TITLE I/C, AMPL ASSY, 25/80/100W, 2.5-2.7 GHz W/FF (1586-1117)

DWN	MAS	1/31/98	DWG. NO. 1586-8117
CHK	JCM	2/18/98	REV B0
REL	JCM	2/18/98	C SCALE --- SHEET 1 OF 1

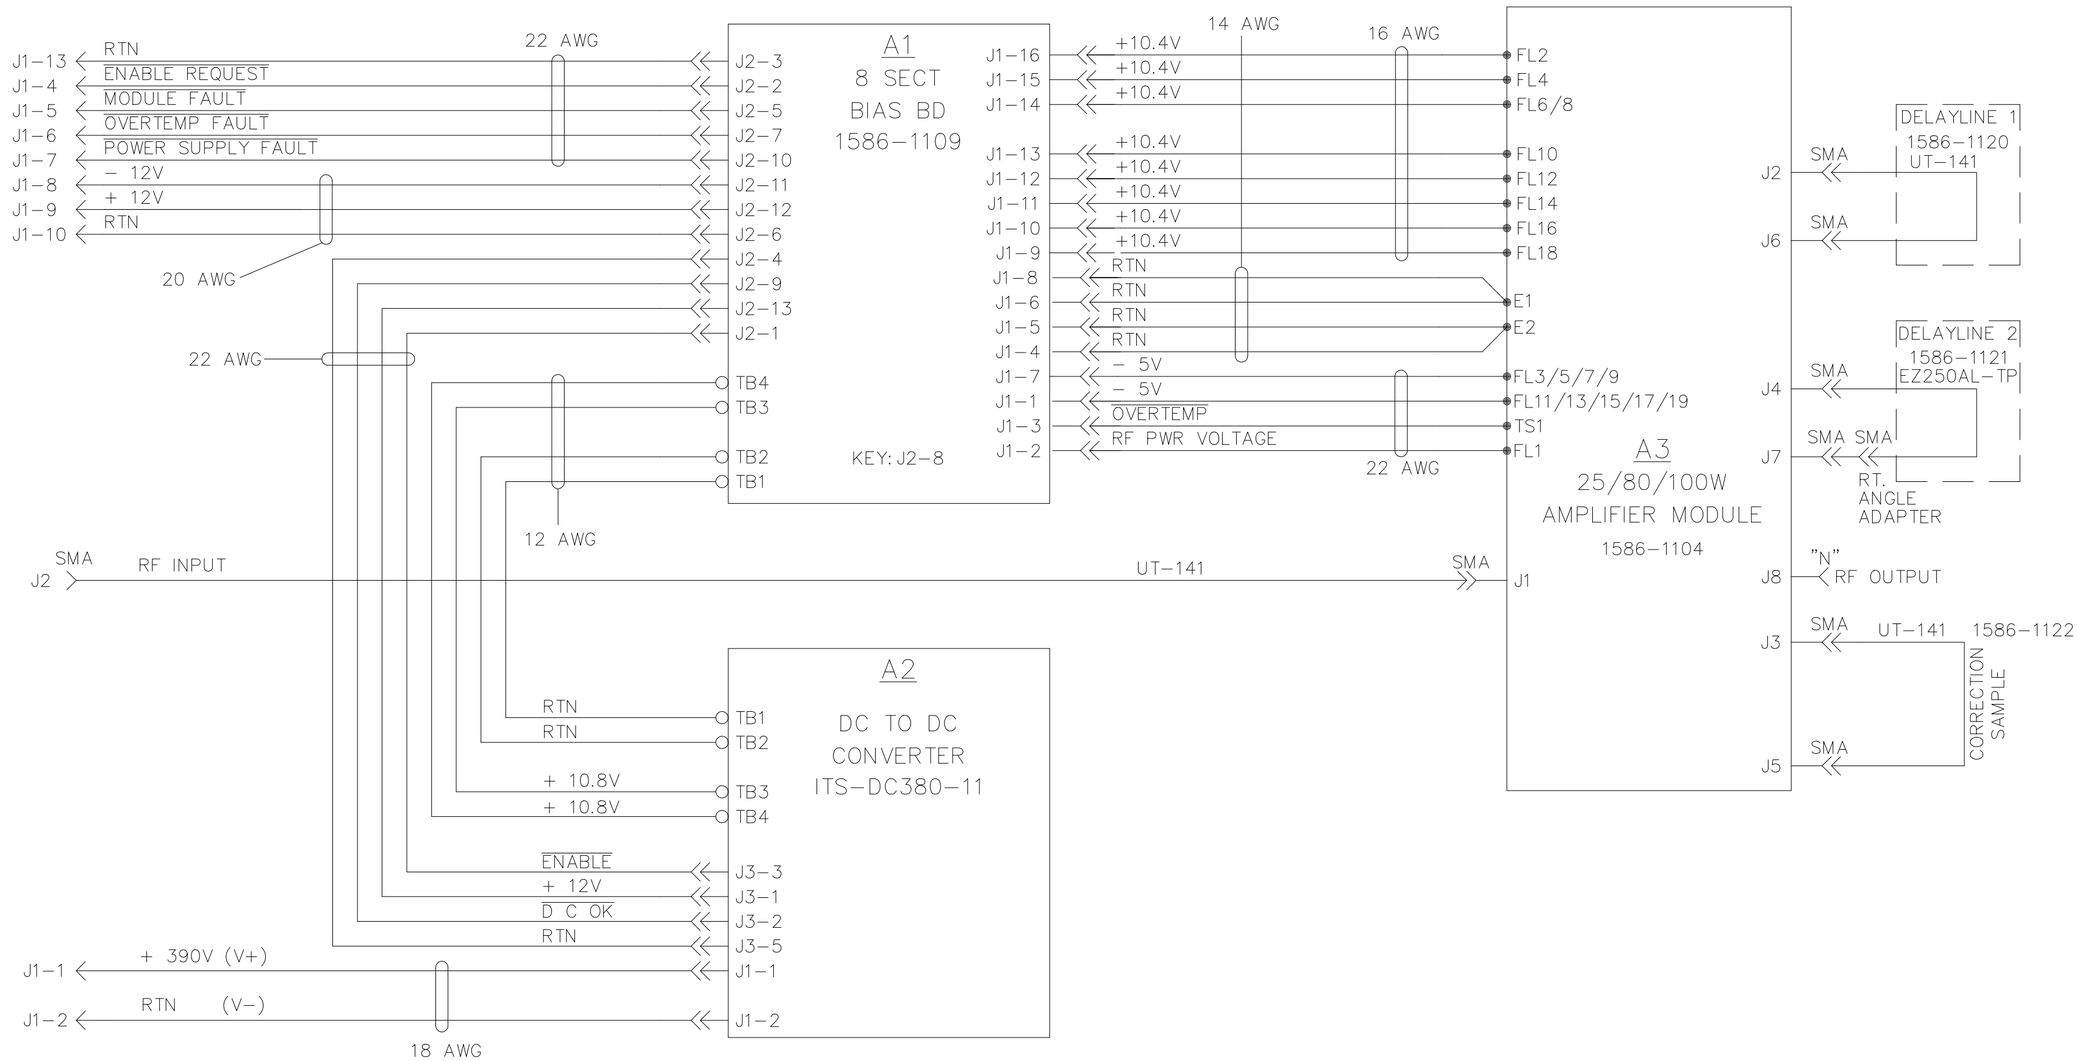
AT A3: ADDED FL3, 7, 8, 9, 13, 15, 17 AND 19. (SAK)

A2-J1-1 WAS A2-J2 AND A2-J1-2 WAS A2-J1. (MAS)

A3-FL11 WAS A3-FL15. A2-J3-1 WAS A2-J3-5. A2-J3-2 WAS A2-J3-4. A2-J3-5 WAS A2-J3-1. (SAK)

DELETED JUMPER FROM A3-FL6 TO FL8. A3-FL5 WAS A3-FL3. (RFB)

AT A1, J1-1 THRU J1-16 REVERSED VALUES. REVERSED SEX OF J1. AT J1-5 MODULE FAULT WAS OUTPUT AMP STAUS. AT A2 DELETED SEE NOTE #1 AND AT A2-J3-4 D C OK WAS D C PWR GOOD. DELETED NOTE #1. ADDED UT-141 AT DELAYLINE 1. ADDED EZ250AL-TP AT DELAYLINE 2. BETWEEN A3-J7 AND DELAYLINE 2 ADDED SMA RT ANGLE ADAPTER. (MAS)
